18395_Schulzentrum_Coesfeld_ Ergebnisse und Empfehlungen zu Vorschlag Schulen

Modernisierung Schulzentrum Coesfeld

Optimierungsmöglichkeiten auf Grundlage der Kombination 1
„Basis“ unter Berücksichtigung der Vorschläge der Schulen
vom 16./23. Juli 2019

10.09.2019

Alternative: zweigeschossiger Baukörper (exemplarisch)

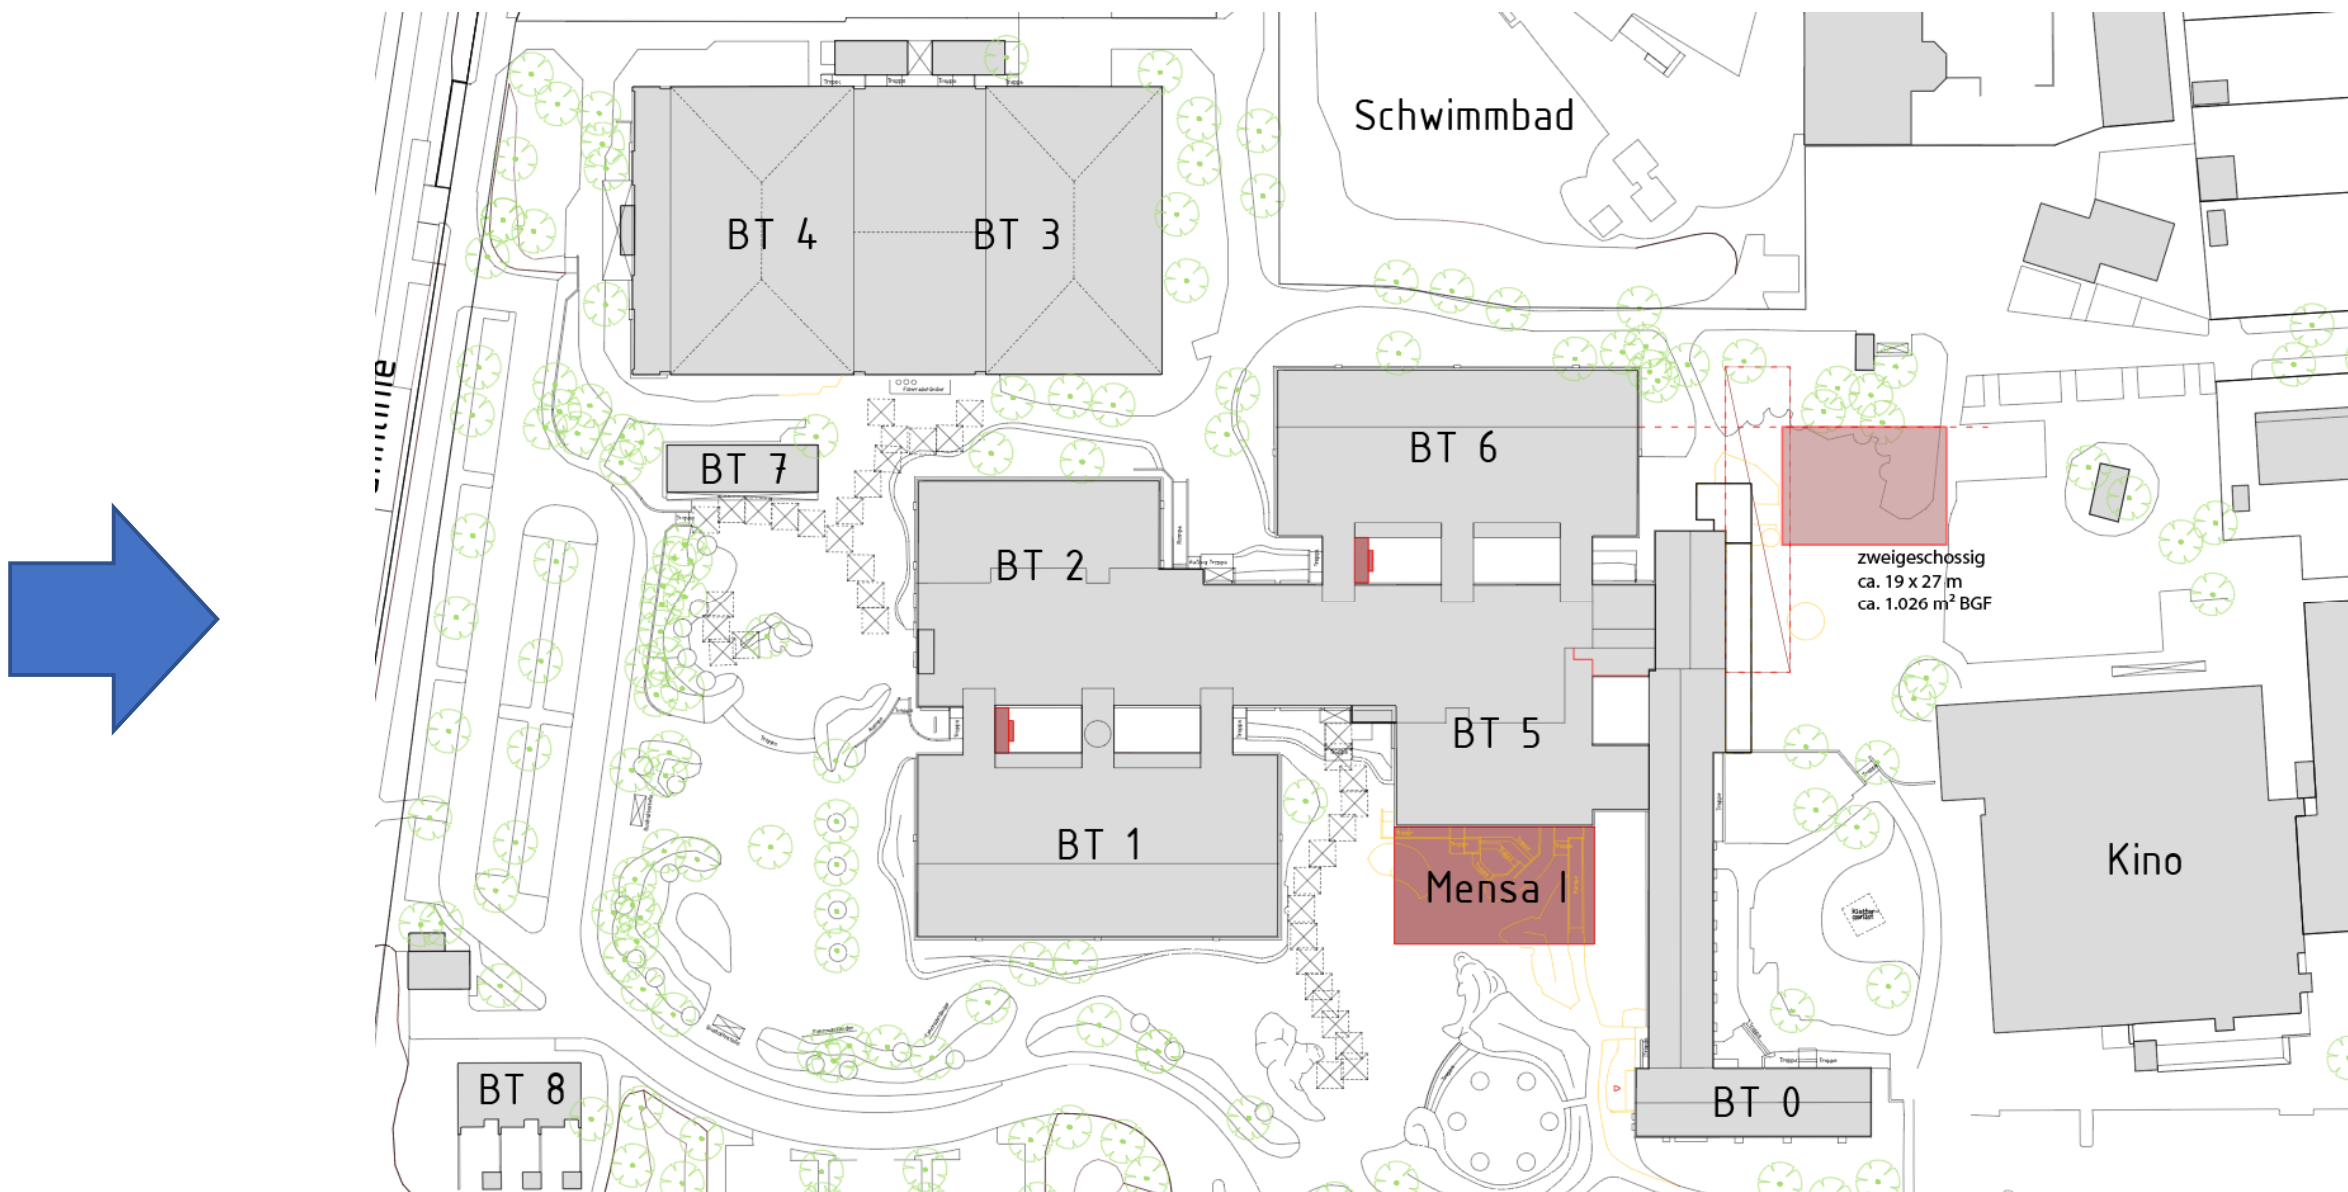
Zwischenfazit:

Erweiterungsbau als eingeschossiger Baukörper ist nicht umsetzbar. ➡ 2-geschossiger Baukörper

Ergebnis und Empfehlung – Erdgeschoss Bauteil 6

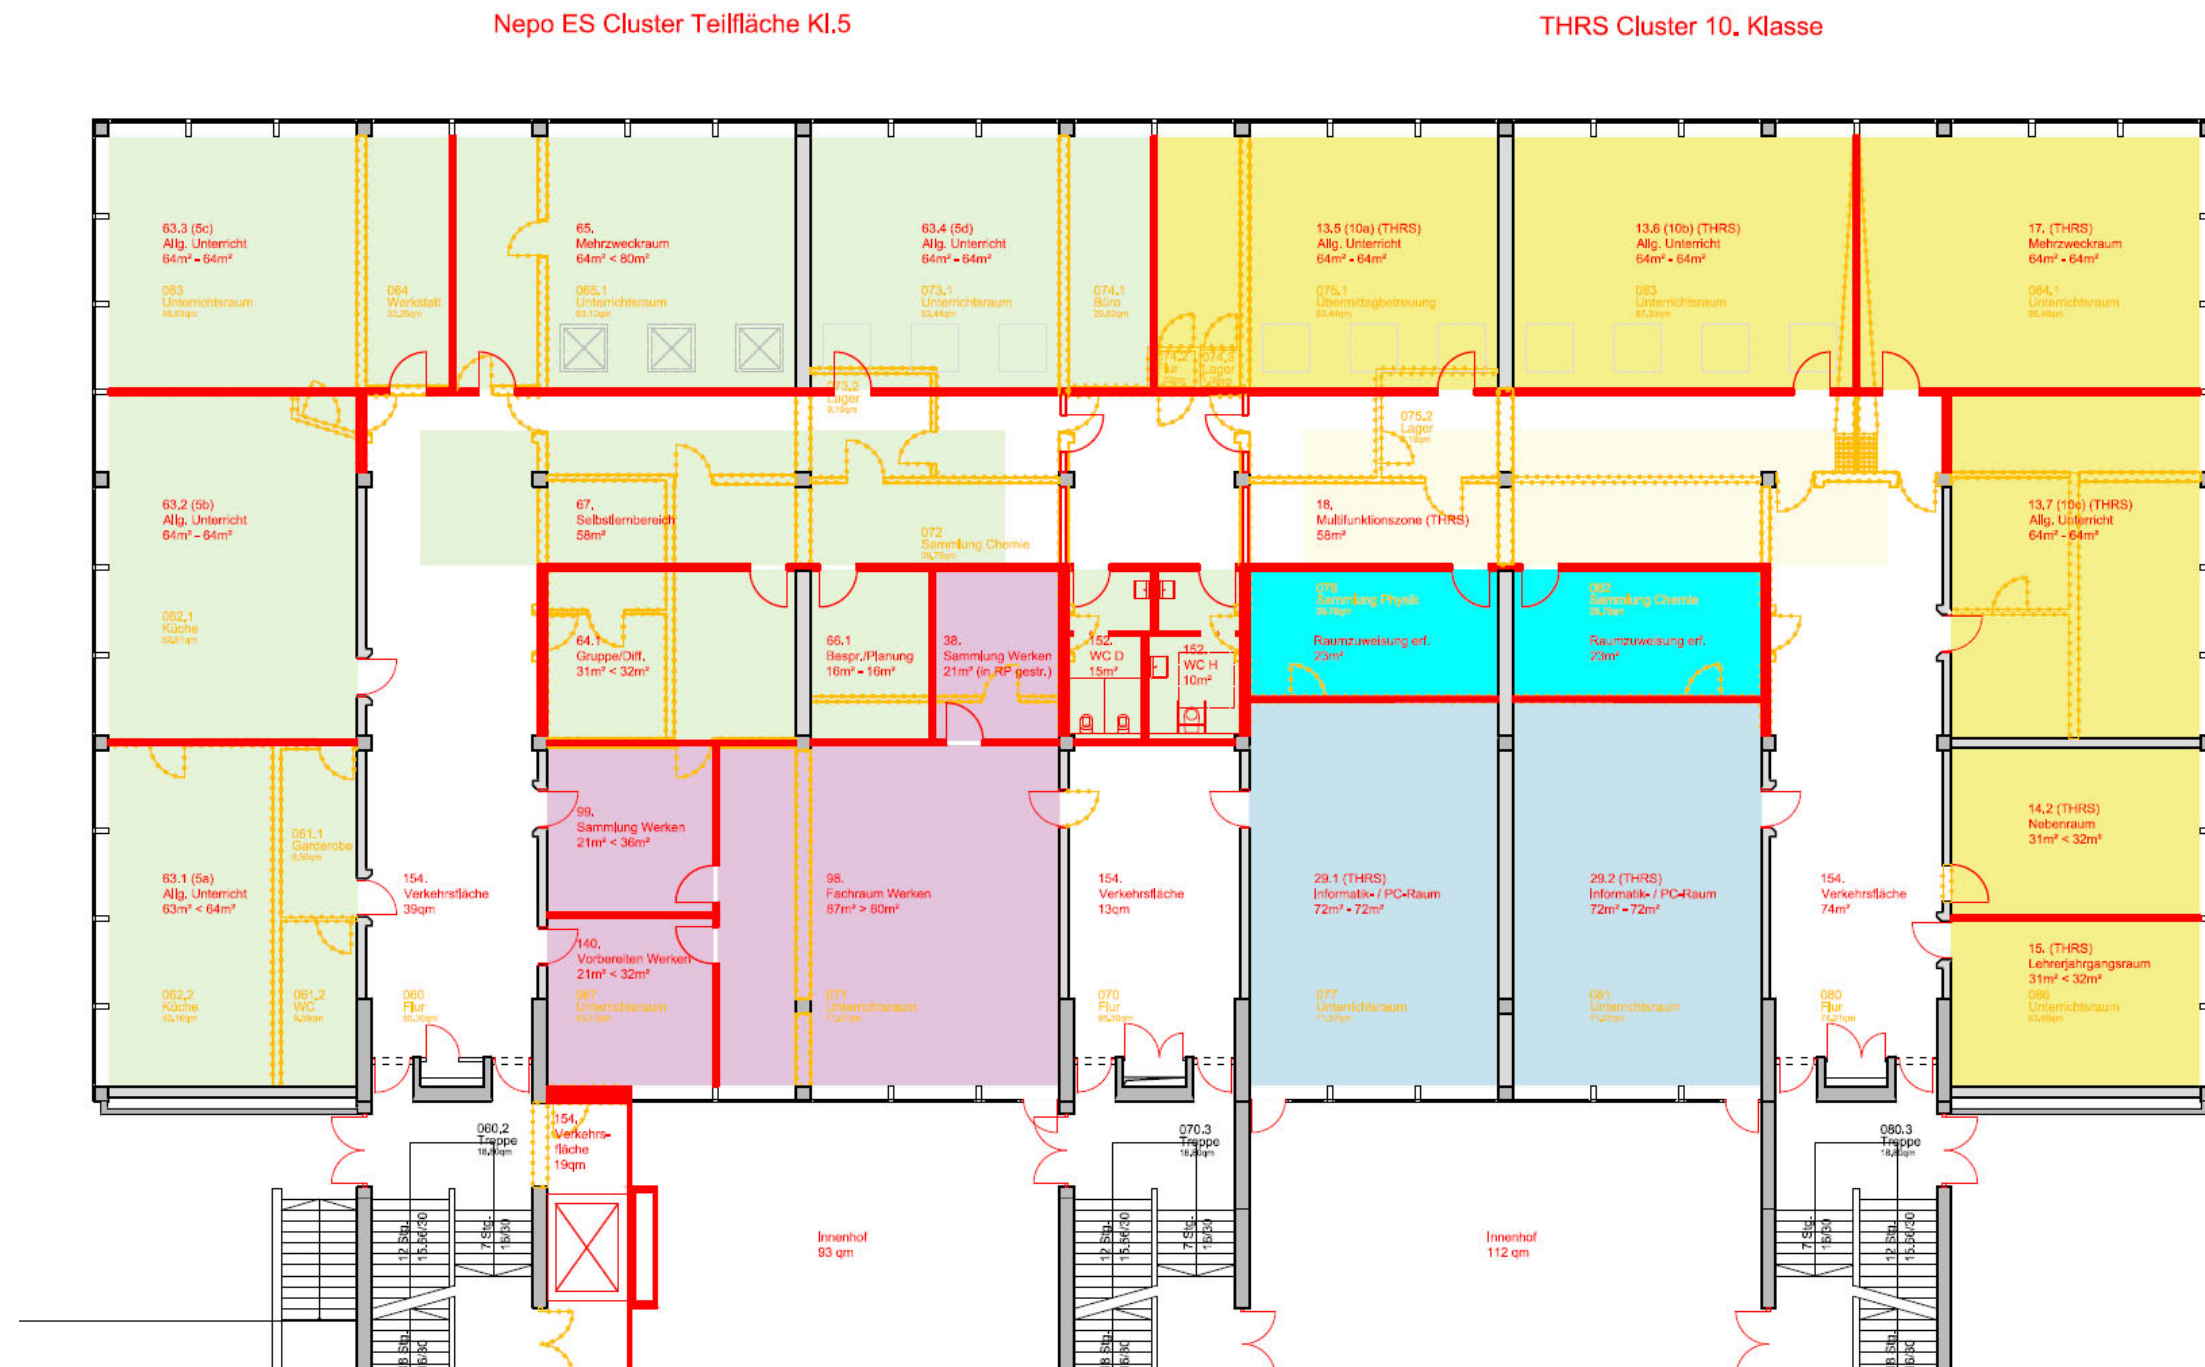
Analyse und Bewertung – Modul 7 – Verlegung NaWi-Räume / Umstrukturierung BT 6

Ergebnis und Empfehlung – 1. Obergeschoss Bauteil 6

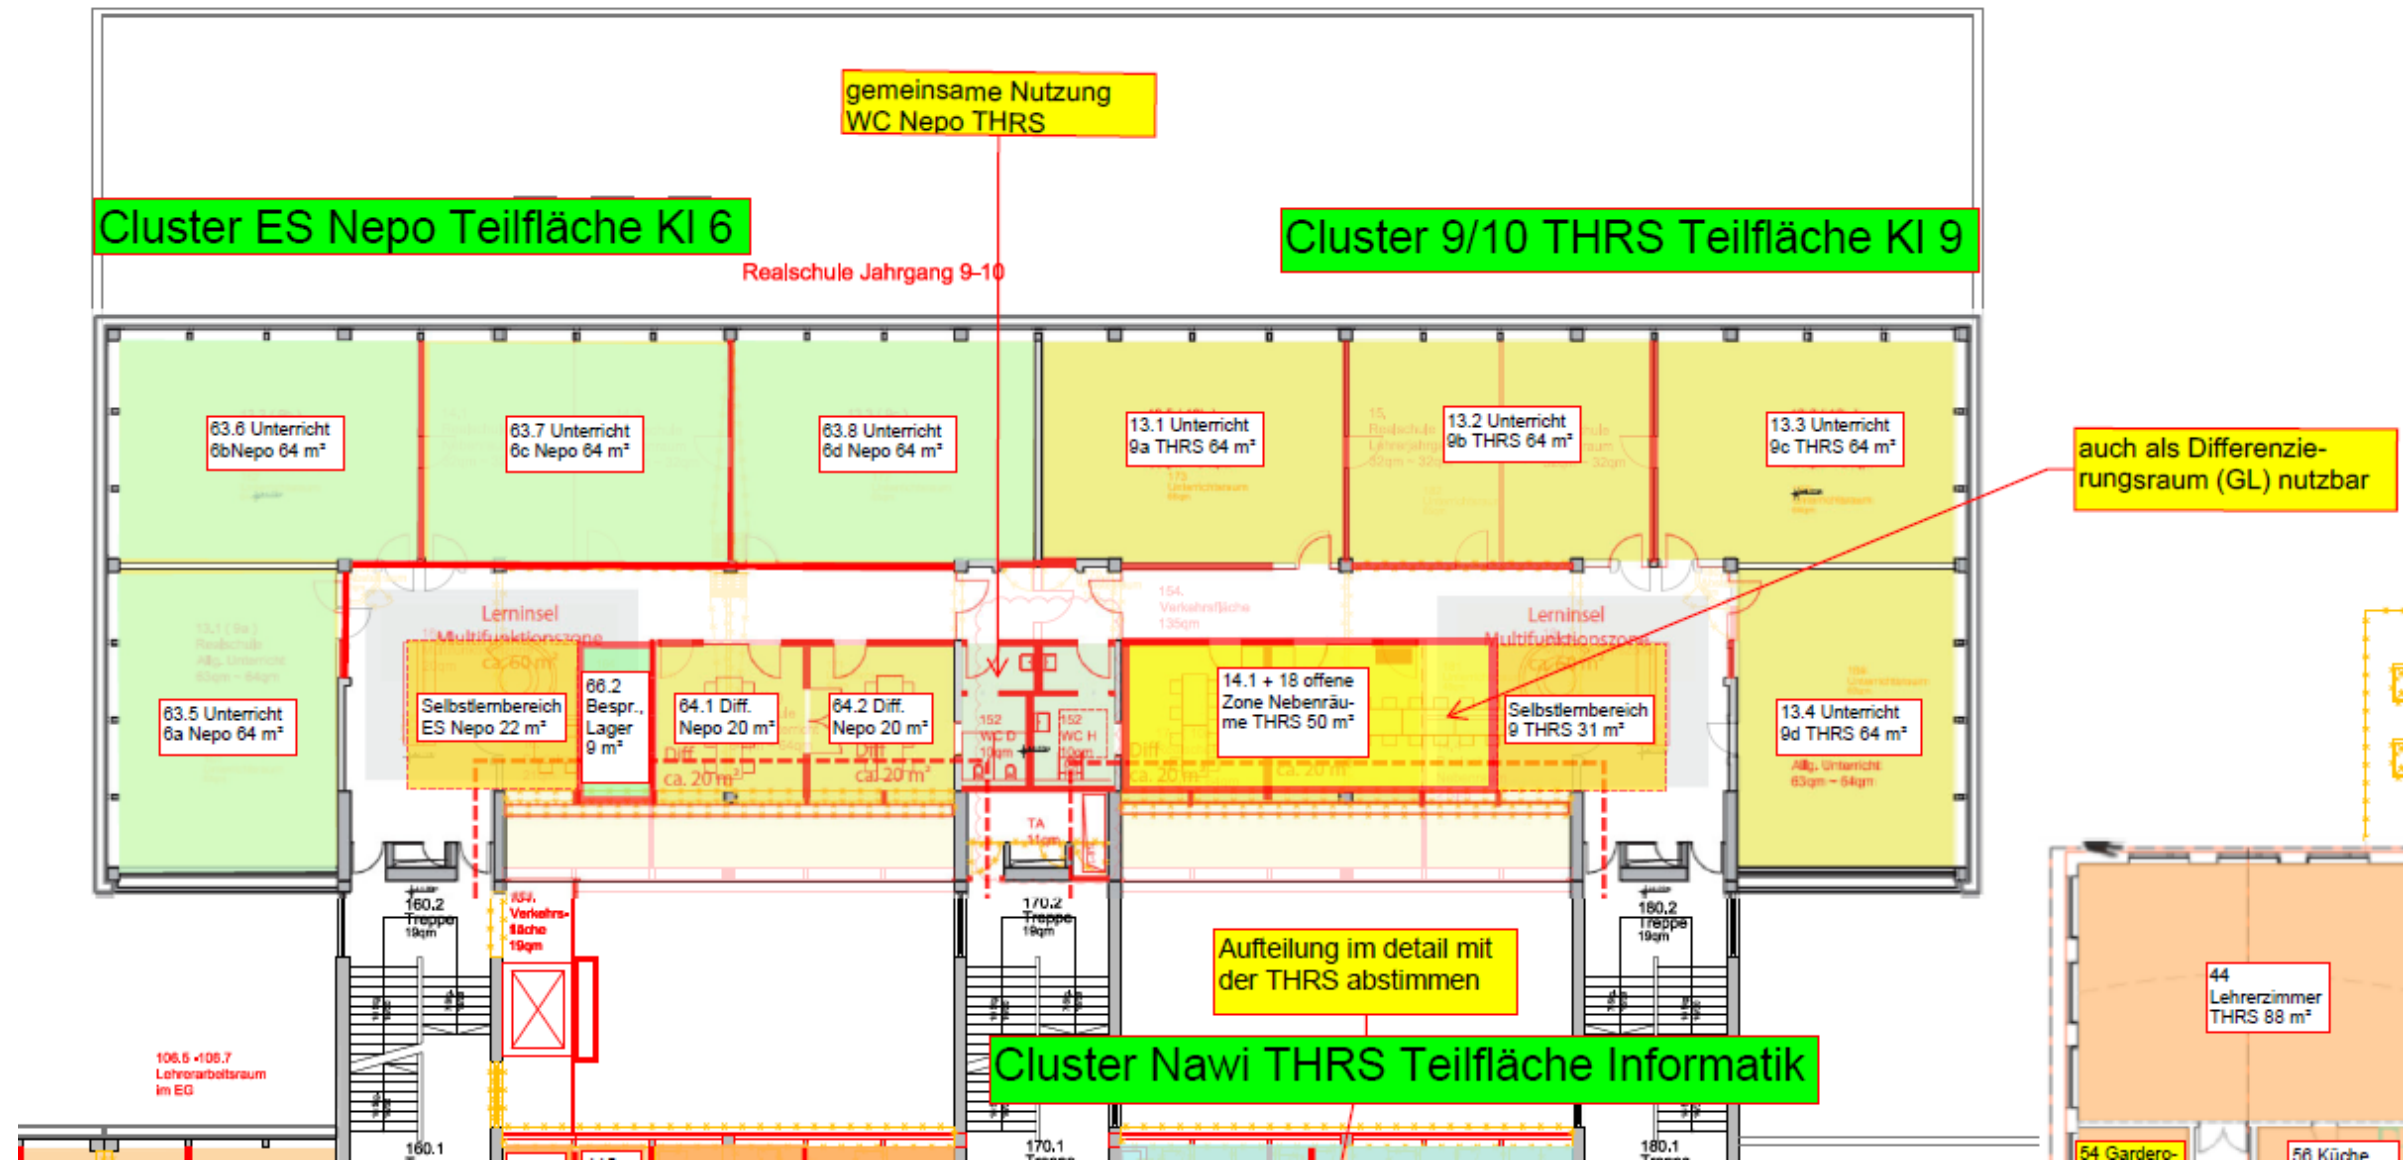
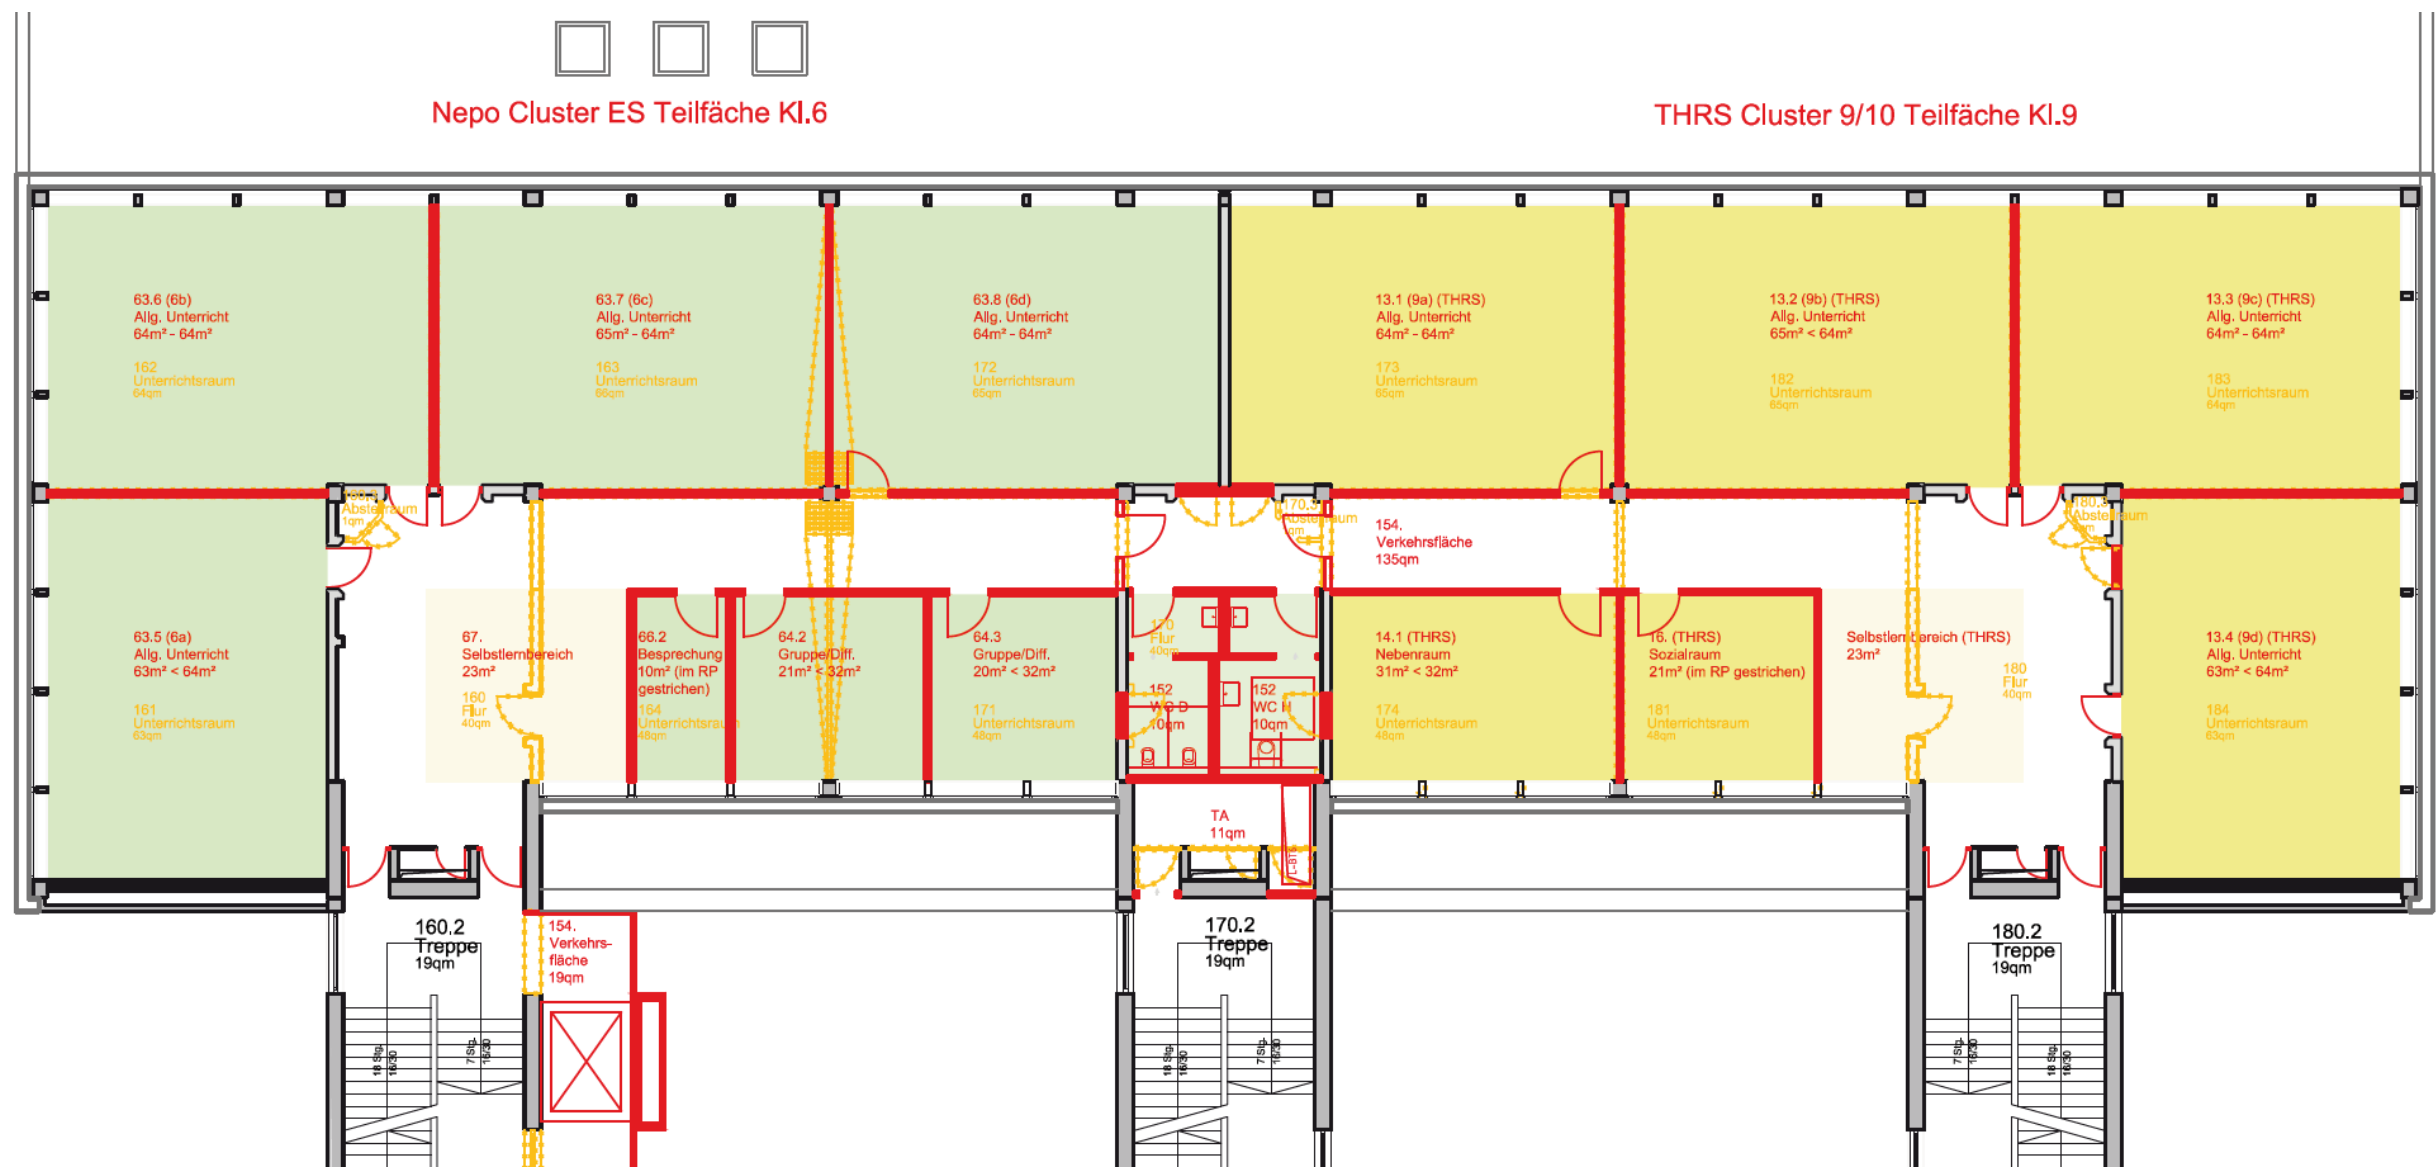
Vorschlag Schulen – 1. Obergeschoss Bauteil 6
